福島第一原子力発電所 特定原子力施設に係る実施計画変更比較表（第Ⅱ章 2.10 放射性固体廃棄物等の管理施設）

変更前	変更後	変更理由
	<p><u>2.10.1.3.2 固体廃棄物貯蔵庫</u></p> <p><u>固体廃棄物貯蔵庫は、固体廃棄物貯蔵庫（第1棟～第8棟）、固体廃棄物貯蔵庫第9棟及び固体廃棄物貯蔵庫第10棟で構成され、特定原子力施設に対する規制基準を満たすため、以下の設計及び対策を行う。</u></p> <p><u>ただし、固体廃棄物貯蔵庫（第1棟～第8棟）の設計等については、原則、発災前に許可及び認可を受けた原子炉設置許可申請書及び工事計画認可申請書に従うものとする。</u></p> <p><u>(1) 放射性固体廃棄物等の貯蔵</u></p> <p><u>放射性固体廃棄物等の貯蔵に当たっては、廃棄物の性状に応じ、十分な保管容量を確保し、遮蔽等の適切な管理を行う固体廃棄物貯蔵庫を設置することにより、敷地周辺の線量を達成できる限り低減する設計とする。</u></p> <p><u>(2) 放射性気体廃棄物の処理・管理</u></p> <p><u>固体廃棄物貯蔵庫は、同施設で発生が想定される放射性気体廃棄物の処理に当たって、廃棄物の性状に応じ、当該廃棄物の放出量を抑制し、適切に処理・管理を行うことにより、敷地周辺の線量を達成できる限り低減する設計及び運用とする。</u></p> <p><u>(3) 放射性物質の放出抑制等による敷地周辺の放射線防護等</u></p> <p><u>固体廃棄物貯蔵庫は、同施設から大気中へ放出される放射性物質の適切な抑制対策を実施することにより、敷地周辺の線量を達成できる限り低減する設計とする。特に同施設内に保管される発災以降に発生した瓦礫類による敷地境界における実効線量が、その他の施設等の寄与分を含めて1mSv/年未満となるような設計とする。</u></p> <p><u>(4) 作業員の被ばく線量の管理等</u></p> <p><u>固体廃棄物貯蔵庫は、現存被ばく状況での放射線業務従事者の作業性等を考慮して、遮へい、貯蔵容器の配置、換気、除染等の所要の放射線防護上の措置に加え、作業時における放射線被ばく管理措置を講じることにより、放射線業務従事者が立ち入る場所の線量及び作業に伴う被ばく線量を達成できる限り低減する設計及び運用とする。</u></p> <p><u>(5) 緊急時対策</u></p> <p><u>固体廃棄物貯蔵庫には、事故時において必要な安全避難通路等の他、事故時に施設内に居るすべての人に対する指示が出来る適切な警報系及び通信連絡設備を整備する設計とする。</u></p> <p><u>(6) 設計上の考慮</u></p> <p><u>固体廃棄物貯蔵庫は、その安全上の重要度を踏まえ、以下に掲げる事項を適切

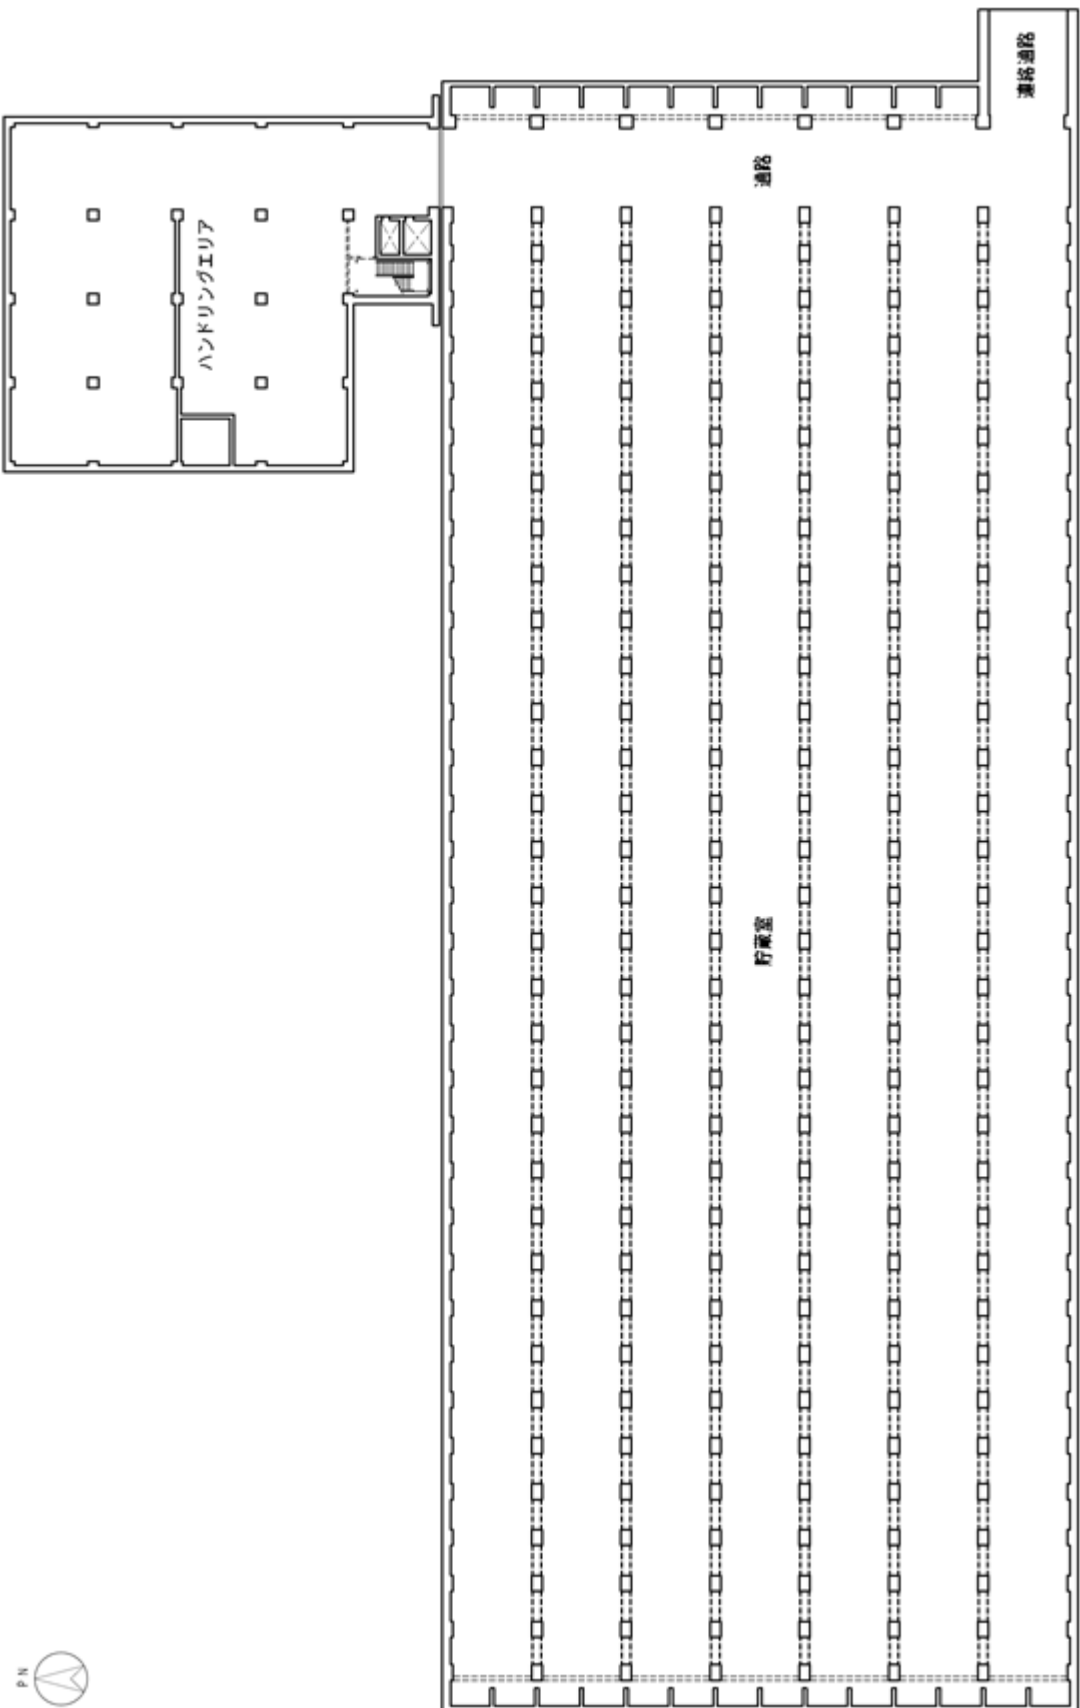
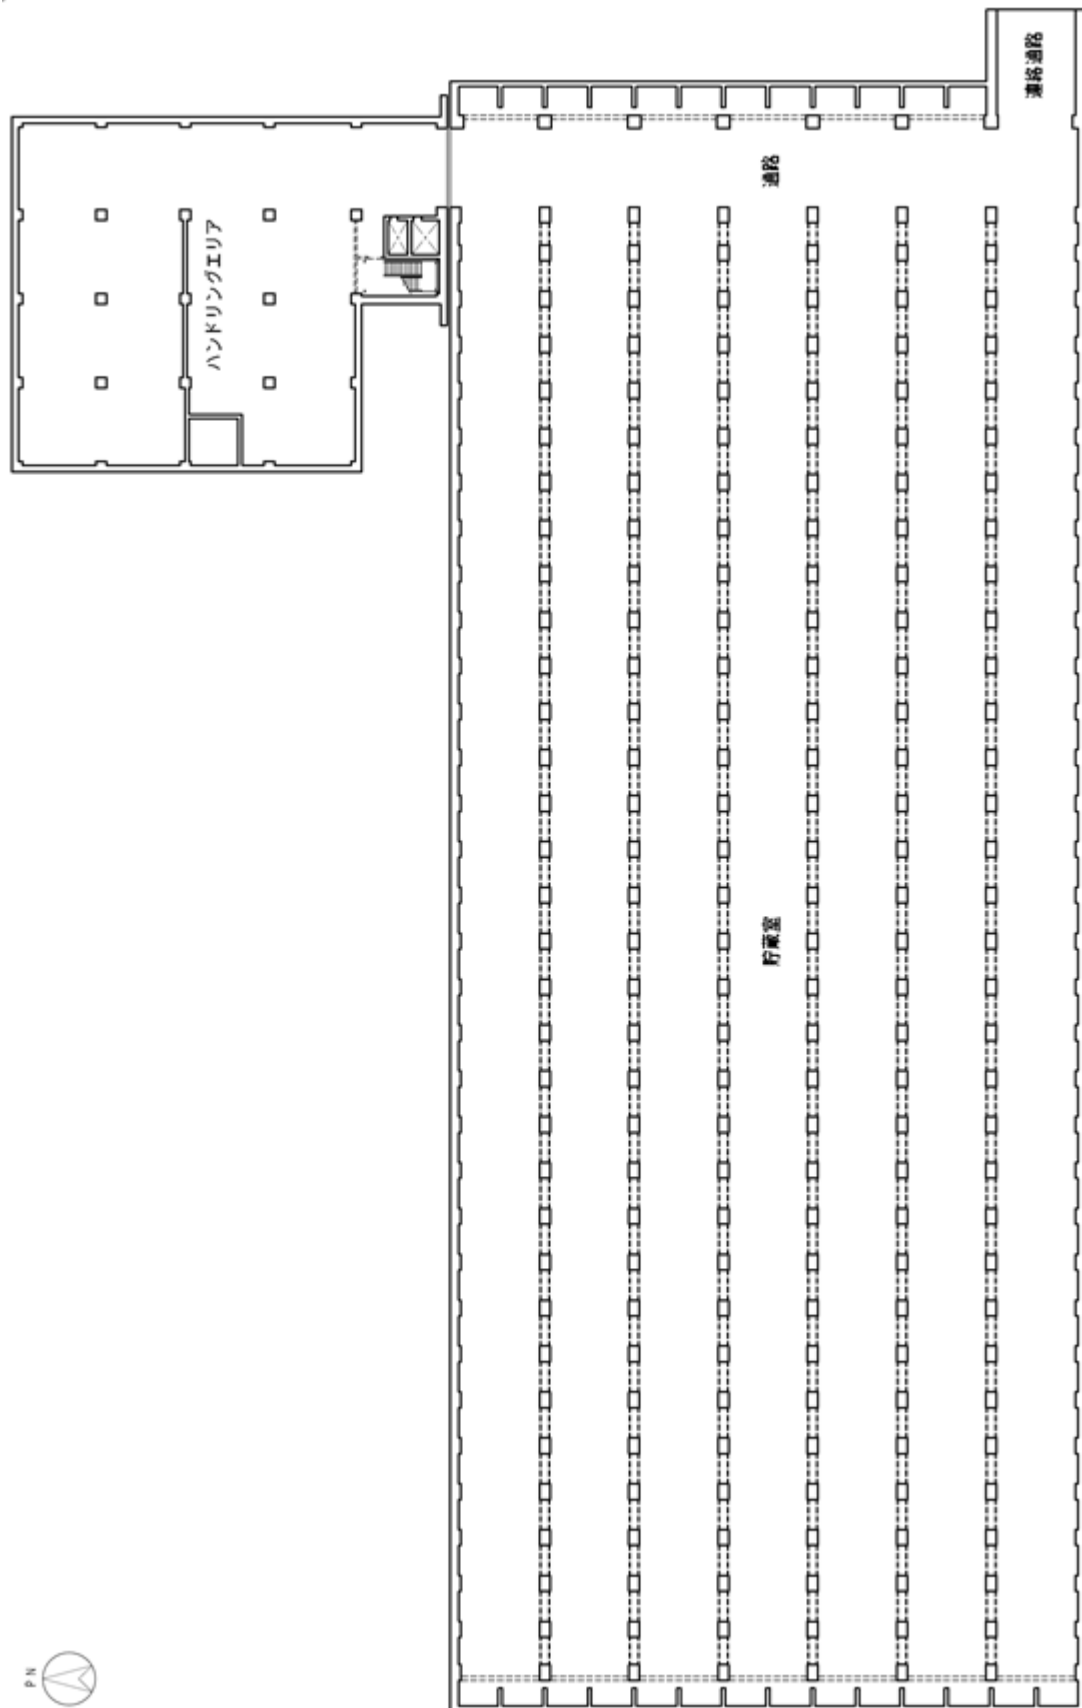
変更前	変更後	変更理由
<p style="text-align: right;">添付資料-7</p> <p>(現行記載なし)</p>  <p style="text-align: center;">図-1 固体廃棄物貯蔵庫第9棟の全体概要図</p>	<p style="text-align: right;">添付資料-7</p> <p style="text-align: center; color: red;">固体廃棄物貯蔵庫の全体概要図, 平面図及び系統構成図</p>  <p style="text-align: center;">図-1 固体廃棄物貯蔵庫第9棟の全体概要図</p>	<p>記載の適正化</p>

図-4 固体廃棄物貯蔵庫第10棟の平面図

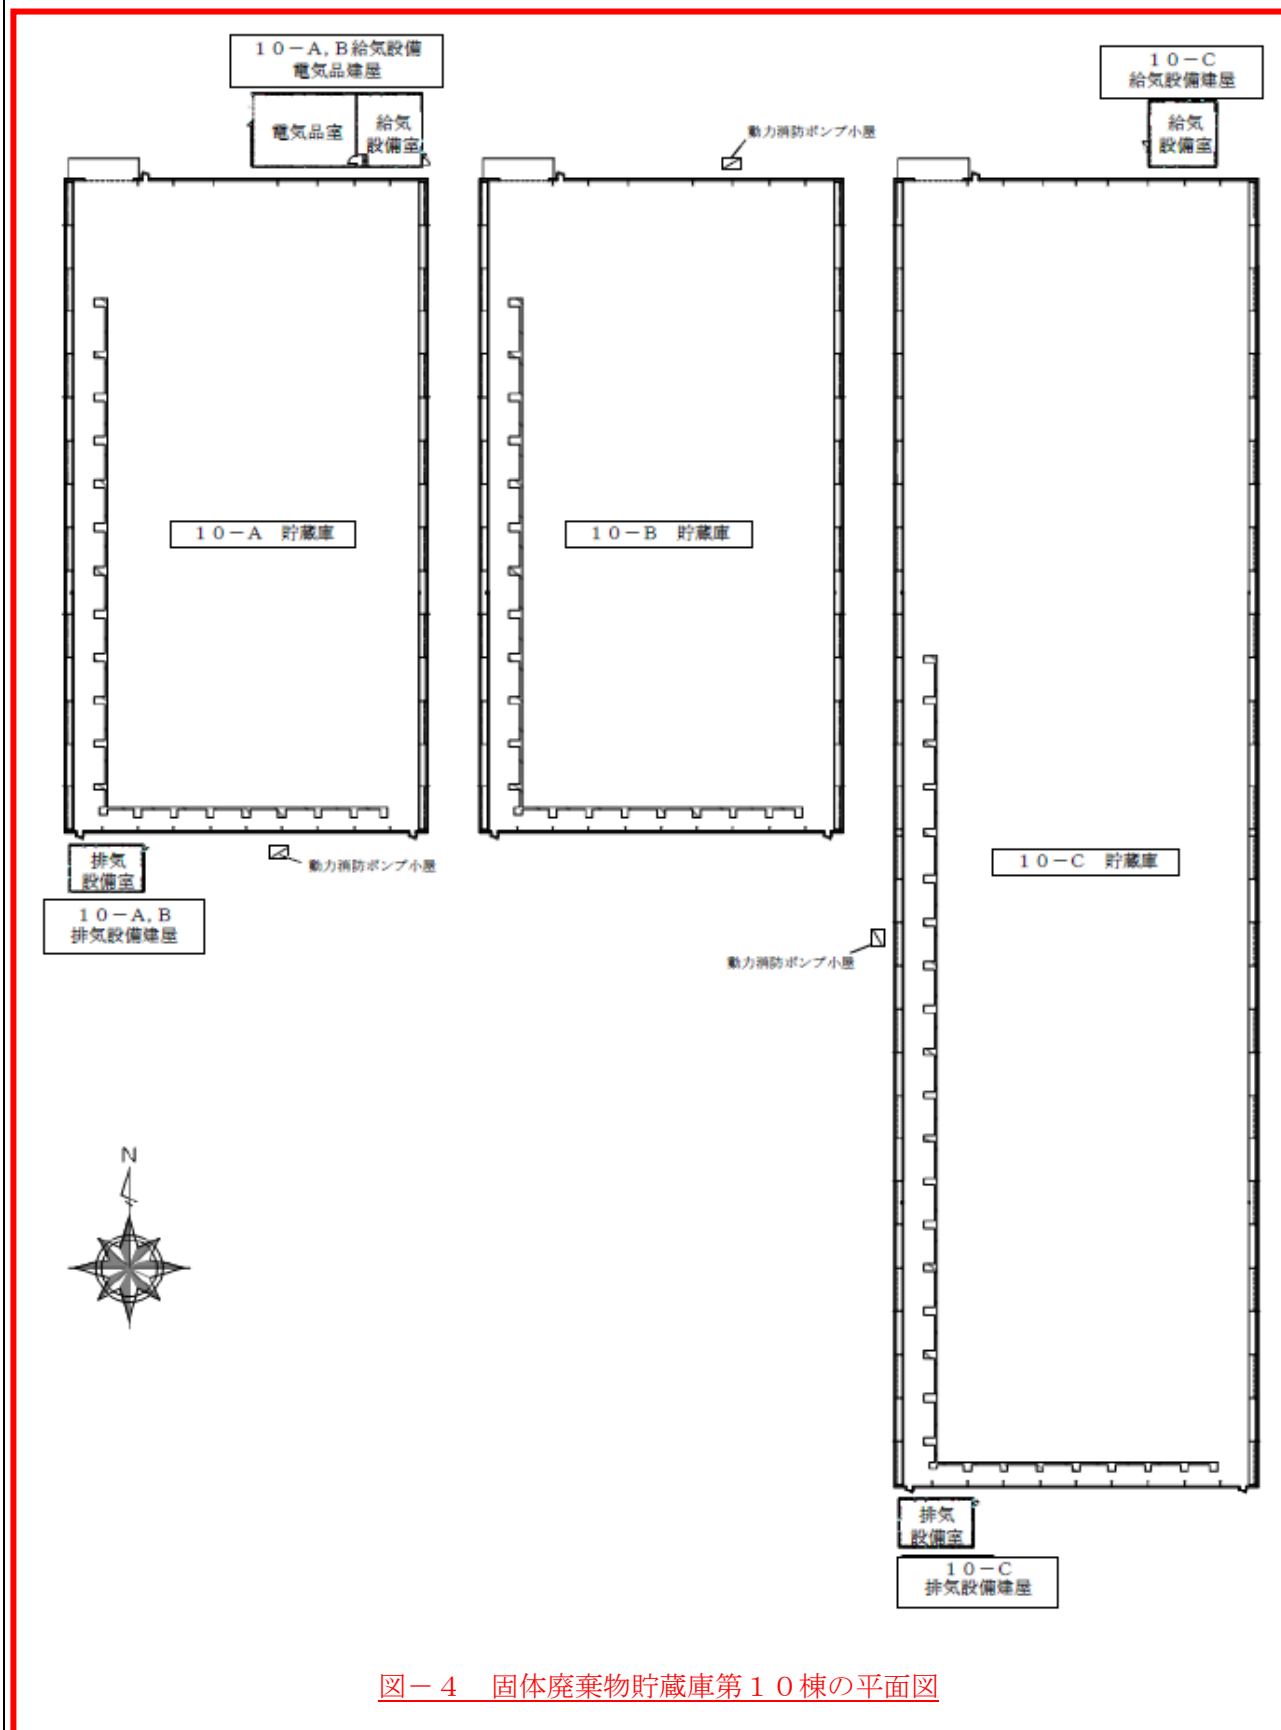
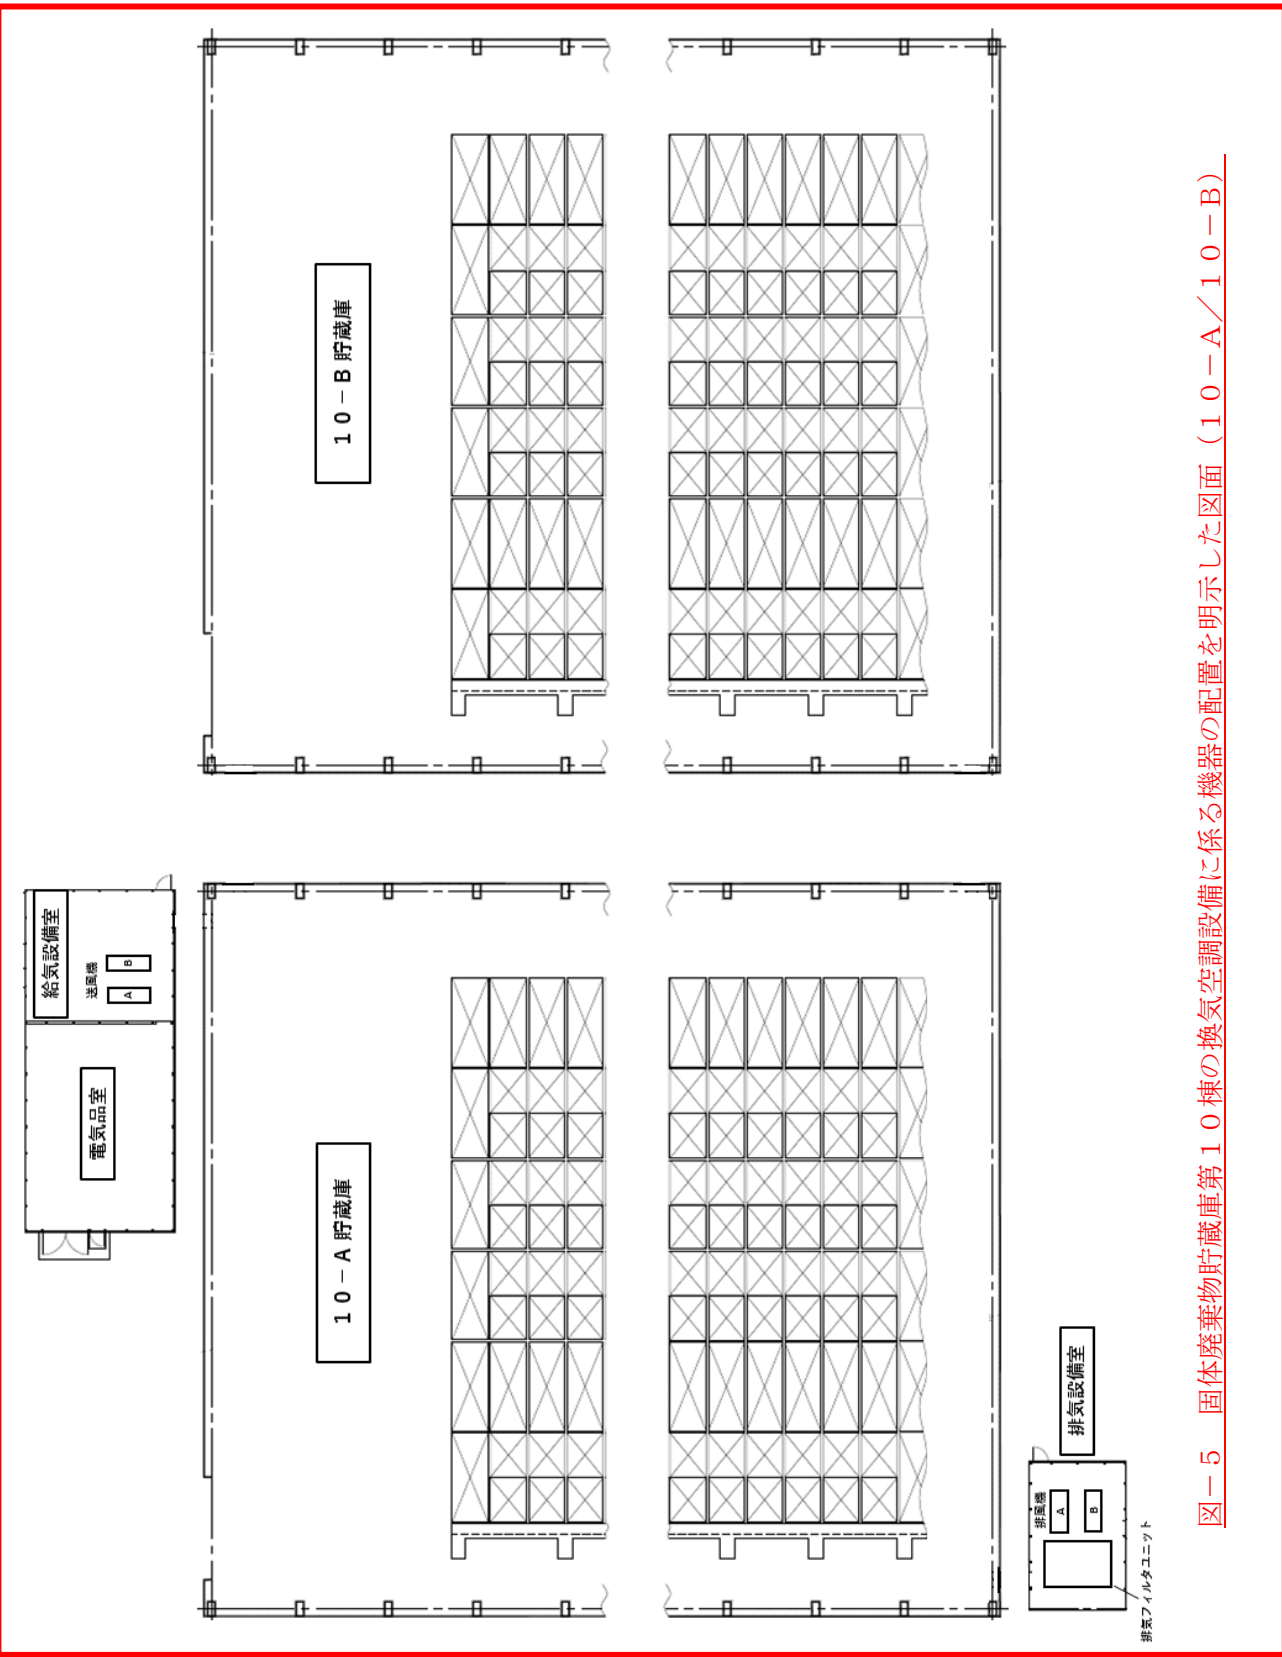
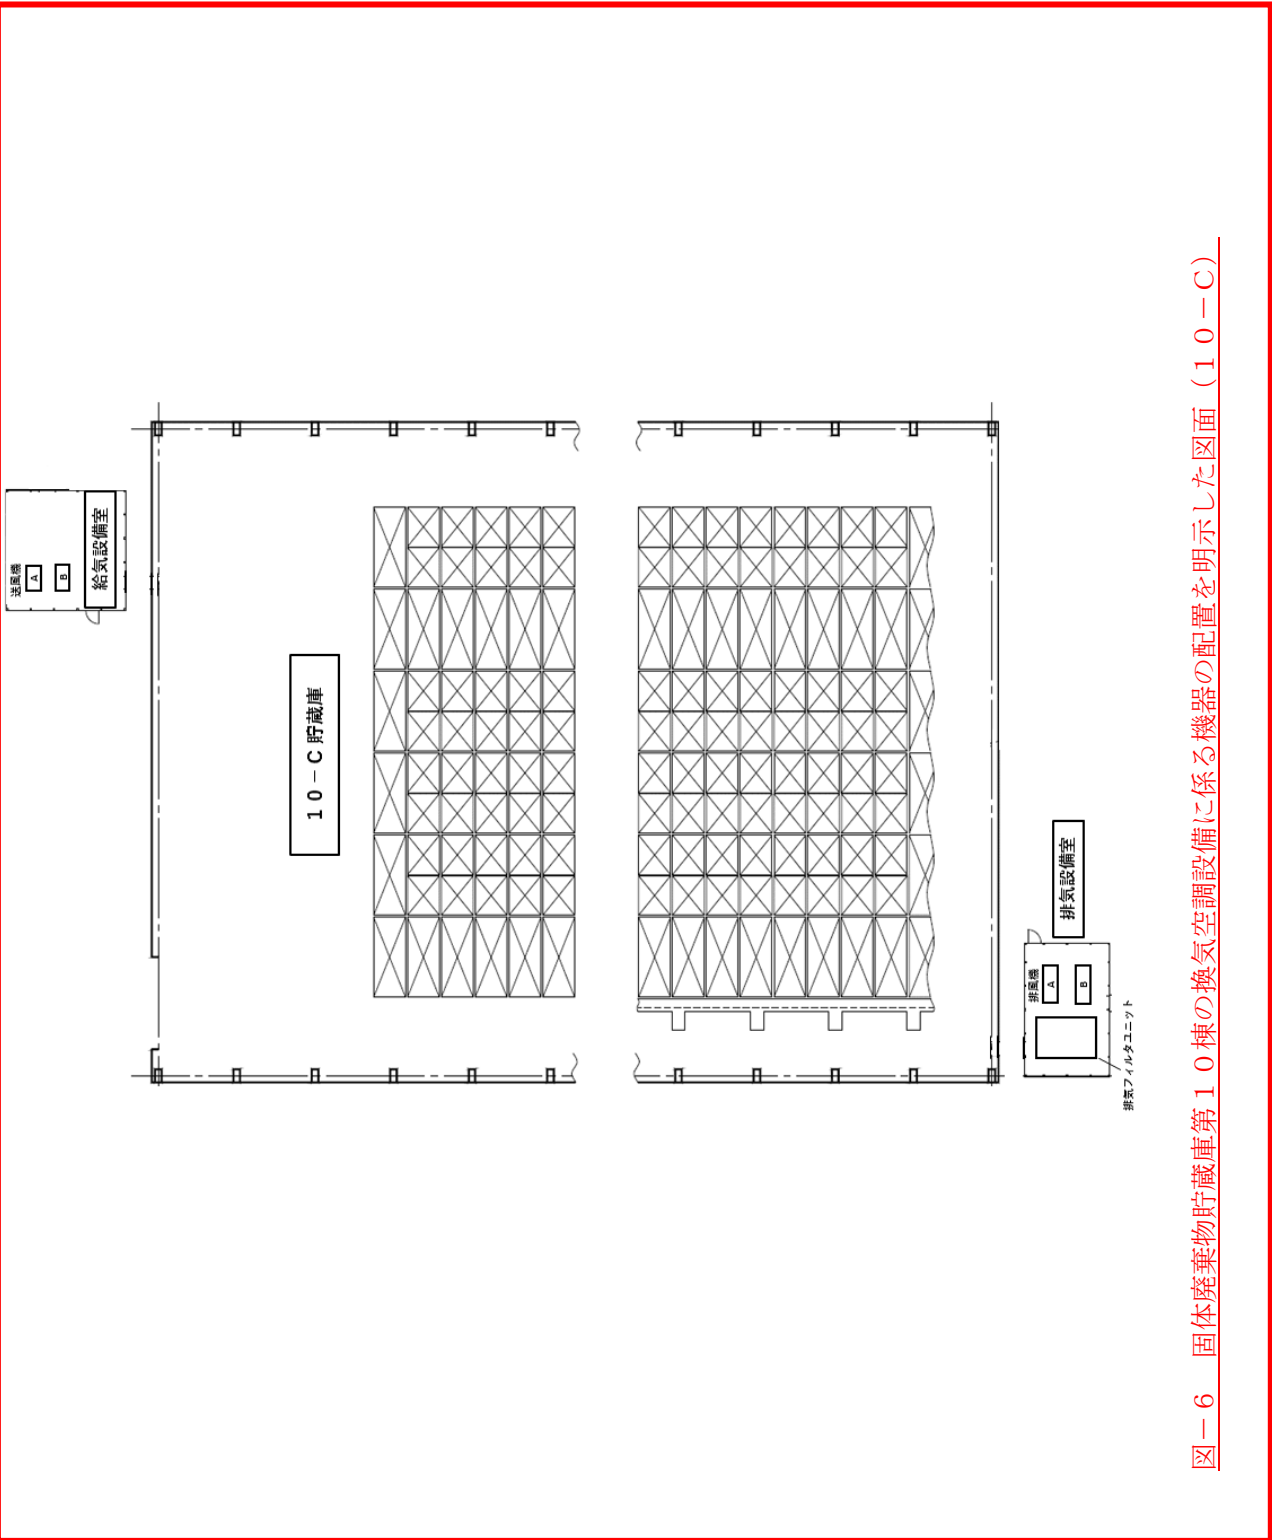
固体廃棄物貯蔵庫第10棟の設置に伴う追加
